Anlage 8

Stellungnahme zu zwei Änderungsanträgen zur Beschlussvorlage 3835/2021 „Planungsbeschluss zur Einrichtung von Radfahrstreifen auf der Kölner Straße und Hauptstraße im Stadtbezirk Porz zwischen den Knotenpunkten Kölner Str./Berliner Str./Heleenstr. und Hauptstr./Friedrich-Ebert-Ufer“ (AN3835/2021)

Änderungsantrag der SPD-Fraktion "Planungsbeschluss zur Einrichtung von Radfahrstreifen auf der Kölner Straße und Hauptstraße" AN0785/2022

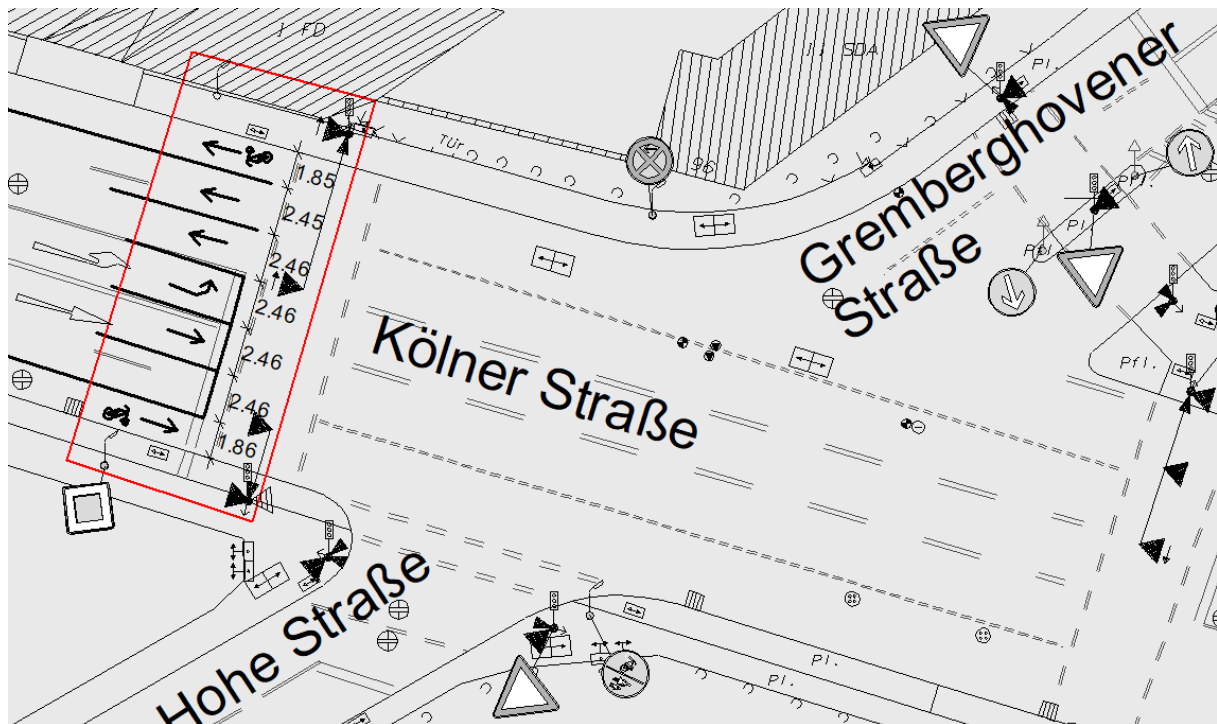
In einem ersten Entwurf der Planung wurde festgestellt, dass bei einer Umsetzung des Alternativvorschlags der Radverkehr einzig am Knotenpunkt Kölner Str./Gremberghovener Str./Hohe Str. auf der Nebenanlage geführt werden müsste. Würde nun, wie im Änderungsantrag gefordert, an diesem Knoten der Radverkehr auf der Fahrbahn mit Radfahrstreifen geführt, wäre für die benötigten fünf Fahrstreifen (zwei Fahrstreifen pro Richtung + Linksabbieger in die Gremberghovener Str.) nicht genügend Raum vorhanden.

Die mangelnden Platzverhältnisse sind auf der folgenden Skizze veranschaulicht:

Bei einer Mindestbreite der Radfahrstreifen von 1,85 m würde jeder Kfz-Fahrstreifen in einer Breite von ca. 2,45m untermäßig ausgeführt werden müssen. Abgesehen von der deutlich von den Richtlinien zur Anlage von Stadtstraßen unterschrittenen Mindestfahrstreifenbreite, würde die in der Skizze beispielhaft dargestellte Markierung zu einem hohen Konfliktpotential zwischen allen Verkehrsteilnehmenden führen.

Der Alternativvorschlag des Planungsbeschlusses bedingt aufgrund des eingeschränkten Platzangebots bei gleichzeitiger Mehrstreifigkeit des Kfz-Verkehrs eine Führung des Radverkehrs auf der Nebenanlage. Die Führung des Radverkehrs auf der Fahrbahn im gesamten Planungsgebiet kann somit nur im Verwaltungsvorschlag, der eine einstreifige Führung des Kfz-Verkehrs pro Richtung vorsieht, umgesetzt werden.

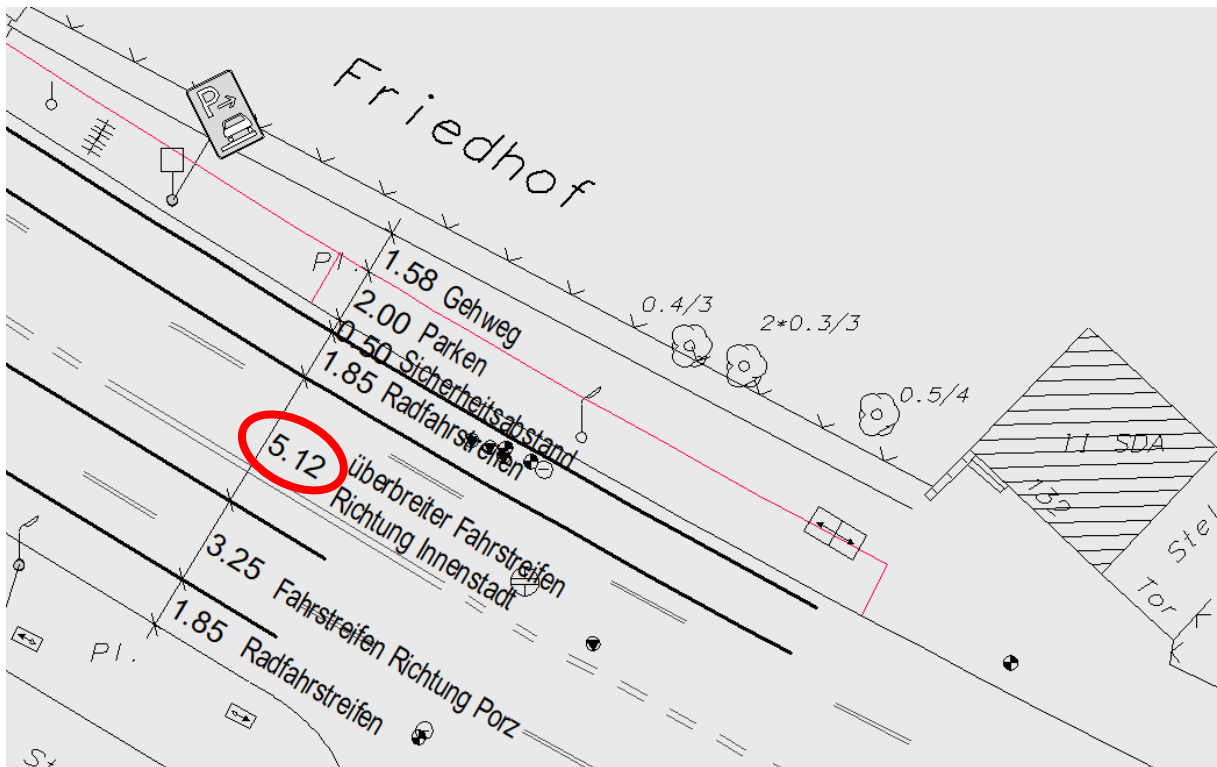
Hinsichtlich der im Änderungsantrag geforderten Parkplätze auf Höhe des Friedhofs Ensen ist festzuhalten, dass für die Schaffung von Parkplätzen im Alternativvorschlag nicht genügend Raum zur Verfügung steht, wie folgende Skizze verdeutlicht (zu wenig Platz für einen überbreiten Fahrstreifen):

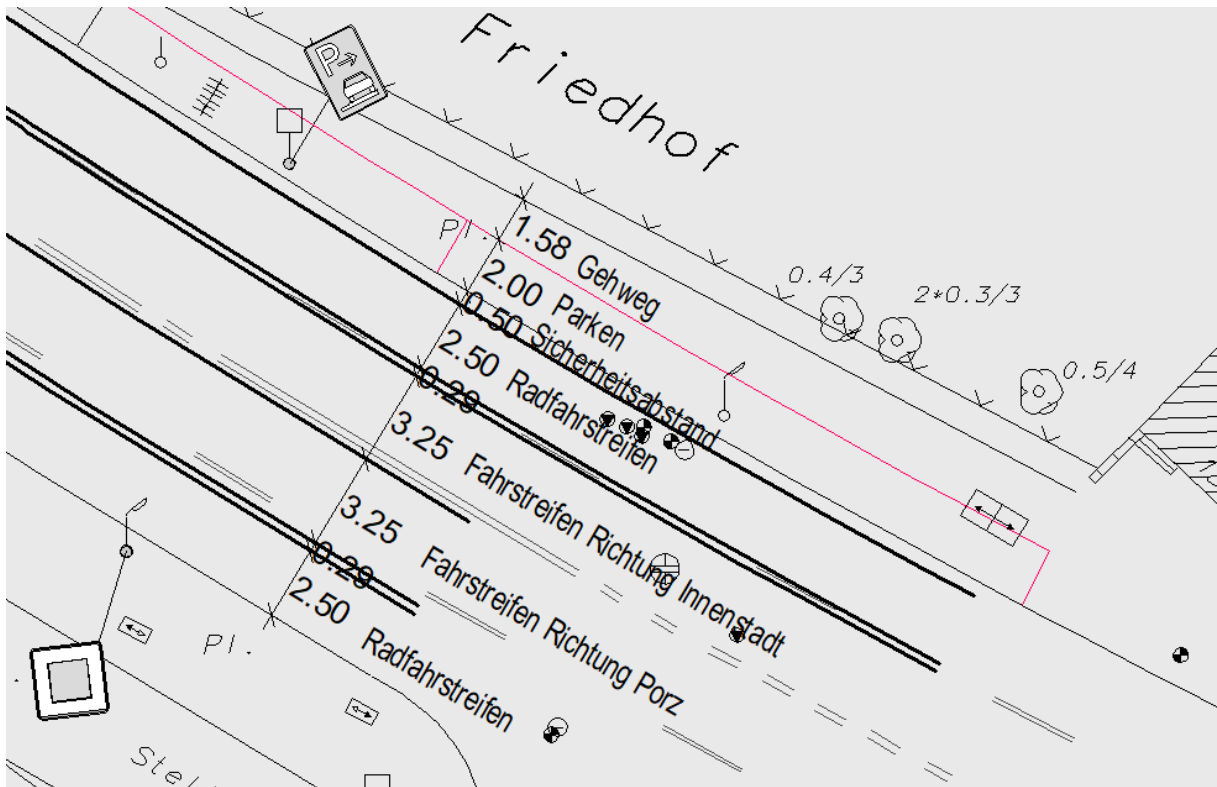
Im Verwaltungsvorschlag wäre hingegen die Schaffung von Parkplätzen auf Höhe des Friedhofs Ensen möglich, da diese Planungsvariante auf der Fahrbahn weniger Raum in Anspruch nimmt als der Alternativvorschlag:
